### Interpelacja

**Dotyczy:** Remont ul. Paderewskiego w Cieszynie

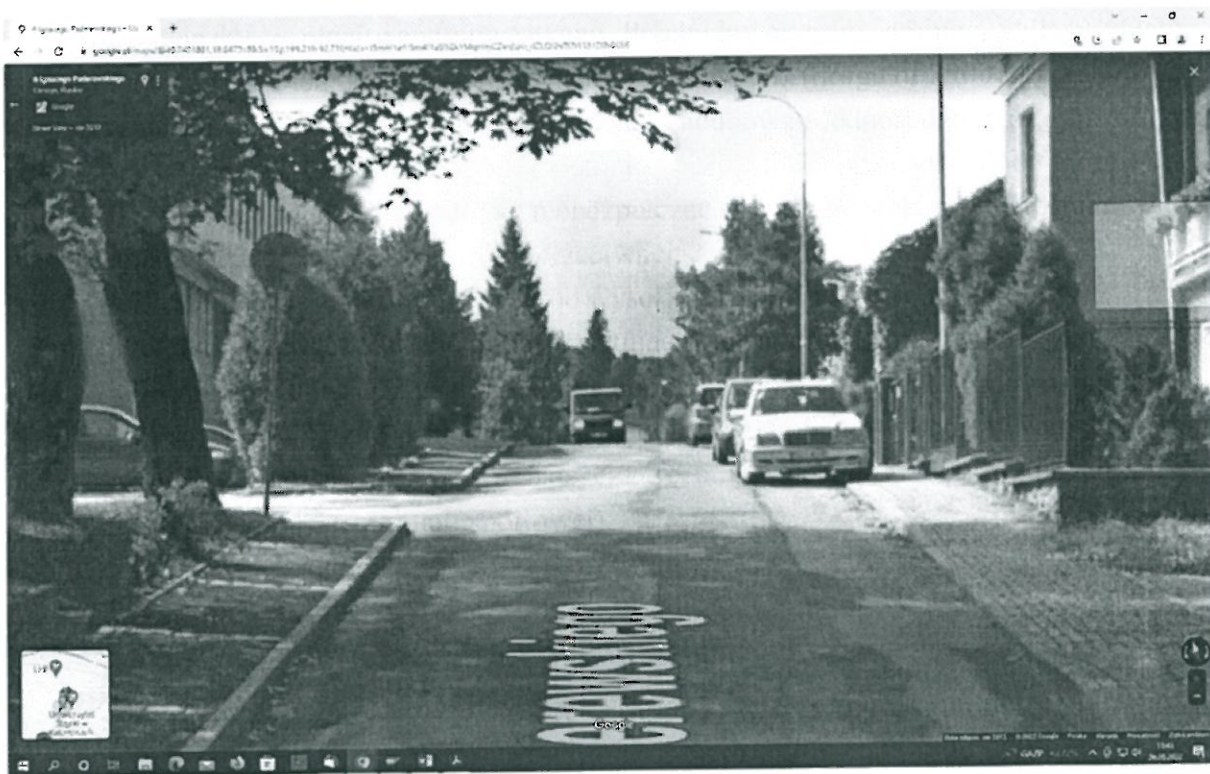
W związku z planowaną inwestycją: Przebudowa drogi gminnej, ulicy Paderewskiego w Cieszynie w ramach zadania: „Modernizacja dróg gminnych” (droga nr 390010S – na rok 2024) proszę o wzięcie pod uwagę – od wysokości pierwszych zabudowań jednorodzinnych – poszerzenie drogi z lewej strony (jak na poniższej fot.), gdyż stojące przy zabudowaniach jednorodzinnych samochody blokują część pasa ruchu, powodując niebezpieczne sytuacje (brak odpowiedniej widoczności za wzniesieniem nadjeżdżających ze strony przeciwej samochodów).

Poszerzenie w tym miejscu jezdni (od wysokości wjazdu w lewo na parking przy zabudowaniach UŚ) poprzez likwidację części chodnika przy tujach (lewa strona) oraz zmniejszenie szerokości tego (bardzo szerokiego w dalszej części) chodnika poprawi ruch dwukierunkowy w tym miejscu, zwiększy przepustowość, co jest ważne z punktu widzenia dojazdu do obiektów sportowych i do parkingów przy basenie i hali sportowej oraz wysokiego natężenia ruchu samochodów osobowych, ale także autobusów (dowożących ludzi do basenu i hali sportowej).
